第４回美里町立小学校建設検討委員会次第

統合小学校校舎北棟・南棟の構造変更について

工事名称	美里町立小学校統合整備事業		図面番号
図面名	事業工程表(参考)	縮尺 A1:S=non (A3版 50%縮小)	A-001
保管番号		頁

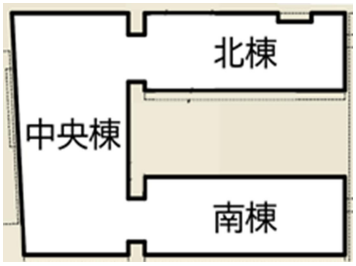
１．現在の統合小学校校舎の構造
中央棟：鉄骨造（令和８年度第２回建設検討委員会にて承認）
北棟・南棟：木造

２．北棟・南棟の構造変更
北棟・南棟の構造を木造から鉄骨造へ変更したい。
ただし、内装は最大限木質化とする。

３．変更の理由
校舎の建築に先立ち、建築確認申請が必要となるが、申請先の指定確認検査機関において、現在の「中央棟は鉄骨造、北棟・南棟を木造」とする計画は、安全基準の解釈において慎重な見解が示され、建築確認の取得が困難になることが判明したため。

①中央棟：鉄骨造→鉄筋コンクリート造　北棟・南棟：木造
工期影響【大】　工事費影響【大】
建物重量が増え、工事費が大幅に増加する。中央棟を鉄筋コンクリート造に変更することにより大幅に構造計算に時間を要する。開口部が減り、必要採光面積が確保できない。

②中央棟・北棟・南棟→すべて木造
工期影響【大】　工事費影響【中】
各棟の間に鉄筋コンクリート造の火熱遮断壁を設置する必要があるため、構造計算に時間を要する。設備機器の設置制限（屋上に室外機の設置不可）や中央棟２階に大空間（多目的ホール）が設置できない。

③中央棟・北棟・南棟→すべて鉄骨造
工期影響【小】　工事費影響【小】
北棟・南棟を木造を鉄骨造に変更する場合、構造検討が比較的容易である。木造ではなくなるが、内装を最大限木質化とすることで木の温もりを感じることができる校舎を実現可能である。

３案の検討の結果、「③中央棟・北棟・南棟を全すべて鉄骨造」としたい。
ただし、内装材を最大限木質化とし、児童に対して環境面の配慮を行う。
